Keuringsverslag van een elektrische laagspanning- en zeer lage spanningsinstallatie

NIET CONFORM

Straatnaam: Goezestraat
Huisnummer: 14
Busnummer:
Postcode: 9551
Gemeente: Herzele
Land: België

Controlebezoek van een oude huishoudelijke elektrische installatie van een wooneenheid bij verkoop op vraag van de koper (na herstellingen) volgens (KB 08/09/2019) - AREI Boek 1- 8.4.2. en 8.2.1. en 4.2.4.3.

Afbeelding schakel- en verdeelbord:

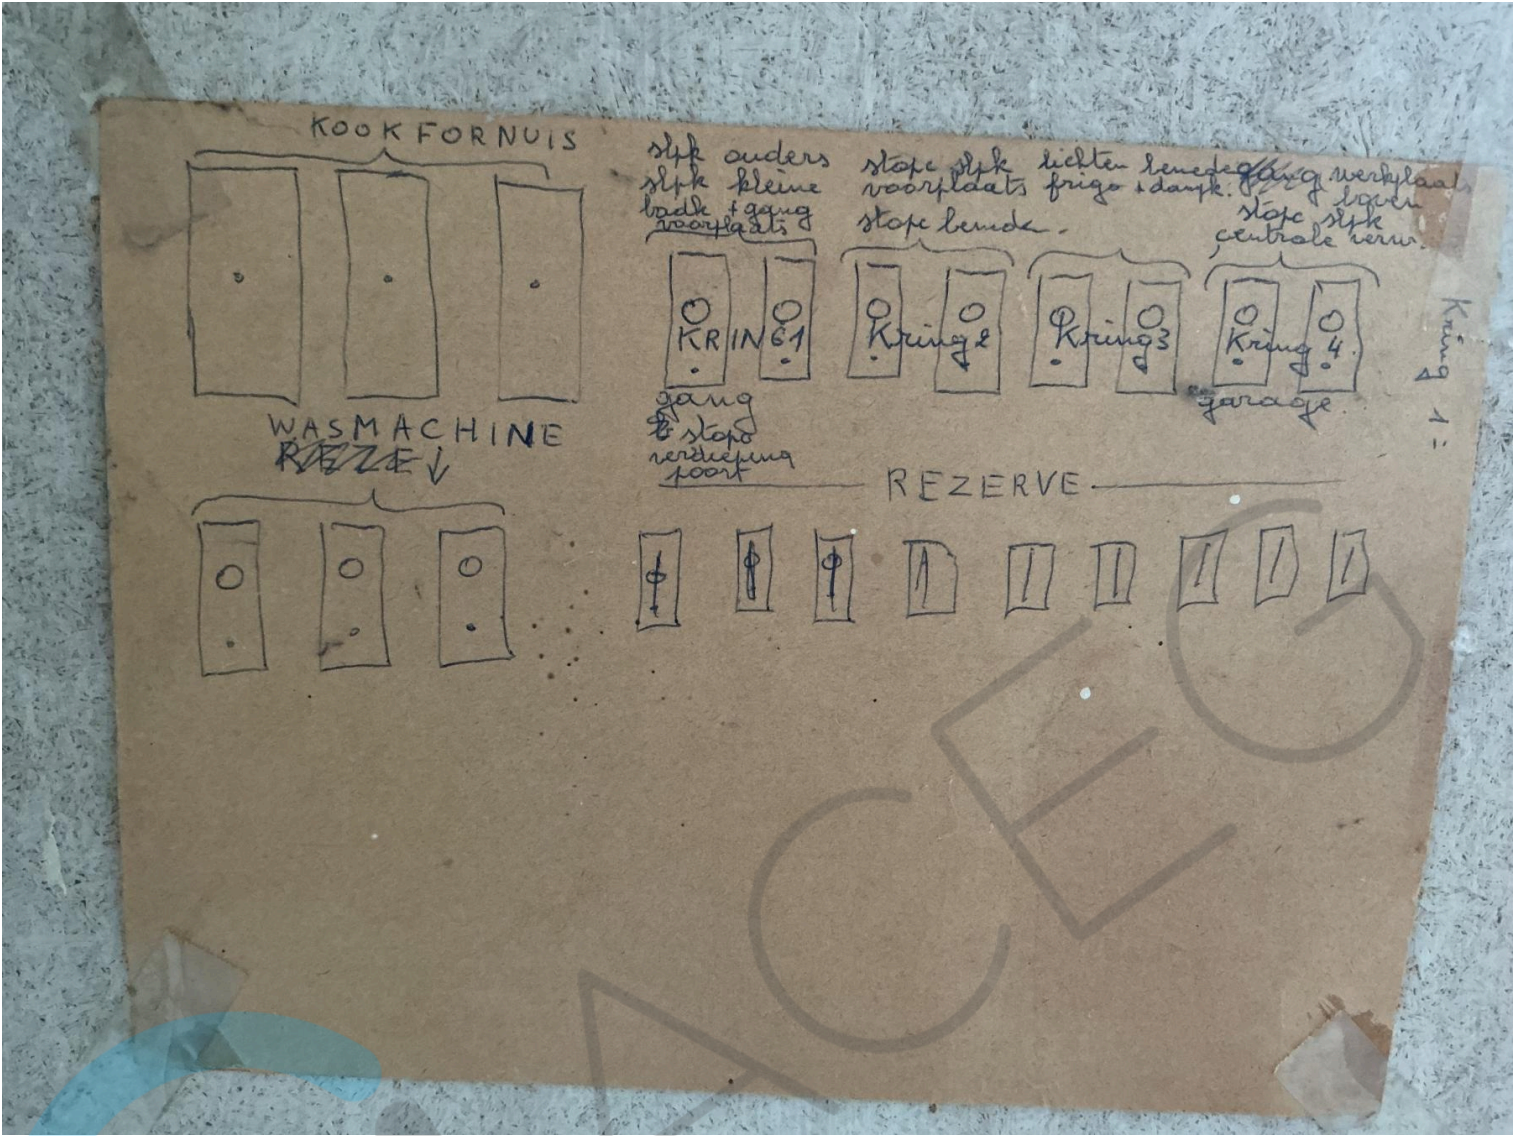
I5.01 De aanduiding van de stroomkringen en/of apparatuur, aansluitklemmen, enz dient aangebracht of vervolledigd te worden. (Boek 1 Onderafdeling 3.1.3.1. en 3.1.3.3.A. en 5.1.6.1)

I5.04 Verdeelbord is niet van klasse I of II. (Boek 1 Onderafdeling 5.3.5.1.A.)

I5.10 De genaakbare, naakte onder spanning staande delen zijn onvoldoende afgeschermd. (Boek 1 Afdeling 5.1.4. en 4.2.2.3.)

I5.11 Niet gebruikte invoeringen van het verdeelbord zijn niet correct of onvoldoende afgedicht. (Boek 1 Afdeling 5.1.4. en 4.2.2.3.)
